Réhabilitation des émissaires secondaires du réseau d'eaux usées de la ville de Bandol

BEM – 2024 – 49

Réponse aux demandes de compléments dans le cadre de la
demande d'autorisation environnementale

Octobre 2024

Figure 1 : Schéma de principe (vue de dessus)

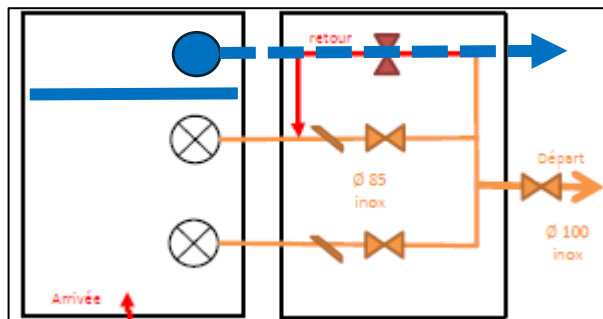
Demande DDTM : Le diagnostic fonctionnel de la surverse associée au poste de relevage « Renécros » (du réseau de collecte des eaux usées) doit être détaillé dans le dossier afin de justifier le projet de dépose de l'émissaire actuel et son non-remplacement. En effet, il est attendu que soit justifiée l'absence complète de risque de surverse d'eaux usées brutes depuis le poste de relevage « Renécros » directement sur la place ou la voirie.

De ce fait et dans un objectif de supprimer le risque de surverse ou de débordement d'eaux usées depuis le poste de relevage de Renécros directement sur la place, le projet prévoit une adaptation sur l'ouvrage consistant à :

- ▶ Cloisonner la cuve de l'ouvrage pour créer une zone dite « fonctionnement normal » et une zone dite zone de « surverse »,
- ▶ Mettre en place une troisième pompe dans la zone créée dite zone de surverse,
- ▶ Relier cette nouvelle pompe hydrauliquement à un nouveau refoulement devant être posé et destiné à évacuer le volume d'eaux usées surversé vers le bassin de collecte supérieur situé en aplomb de l'ouvrage,
- ▶ Secourir la pompe surverse par un groupe électrogène.

Création zone surverse par cloisonnement et pose d'une pompe « surverse »

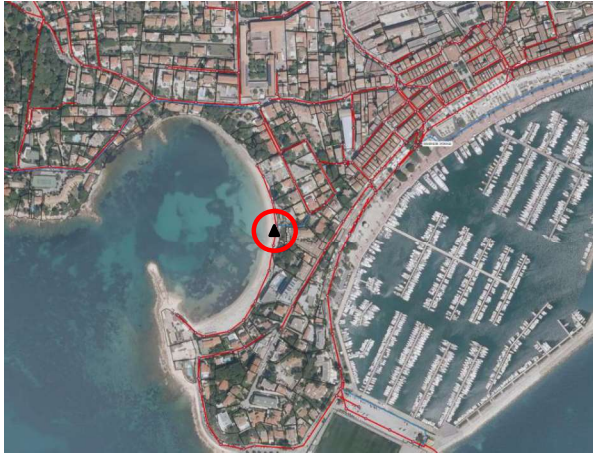
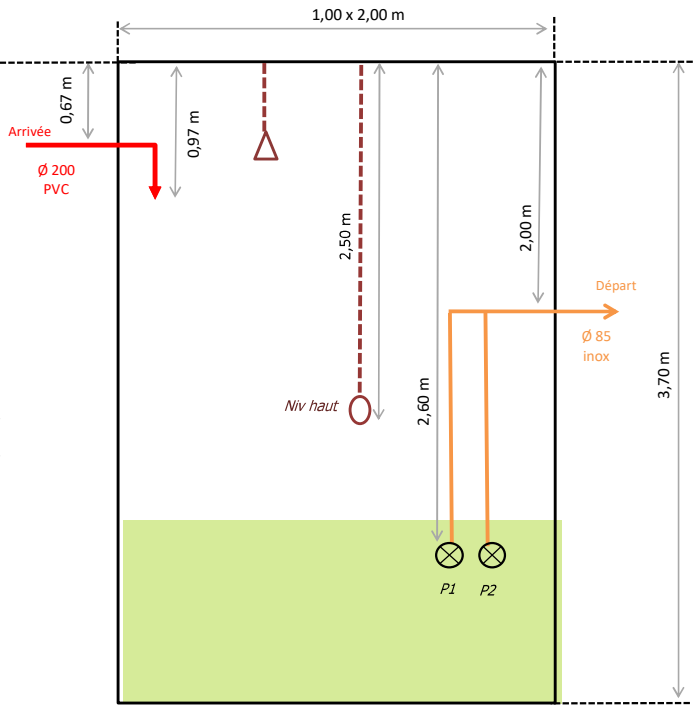
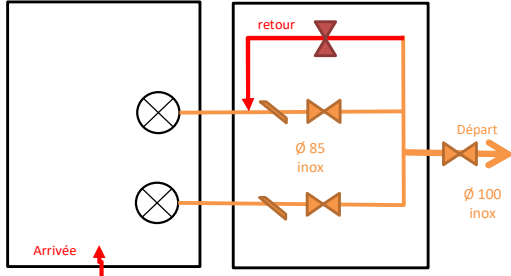
Demande DDTM : la mesure de compensation « MC1 » proposée pour la destruction de posidonies dans le cadre de la prolongation de l'émissaire « Eden Roc » consistera au nettoyage de 289 m² de surface de fonds marins avec l'enlèvement notamment de restes d'anciens émissaires. Il conviendra que ces opérations ne portent pas atteinte aux éventuels herbiers dans lesquels se trouvent les éléments.

Les opérations d'enlèvement de macro-déchets situées au droit d'herbiers de Posidonie ne porteront pas atteinte à ces derniers. Les mesures d'évitement et de réduction prescrites au sein du dossier de demande d'autorisation environnementale et préconisant des techniques de travaux spécifiques de manière à ne pas impacter l'herbier seront mises en œuvre dans le cadre de la mesure de compensation.
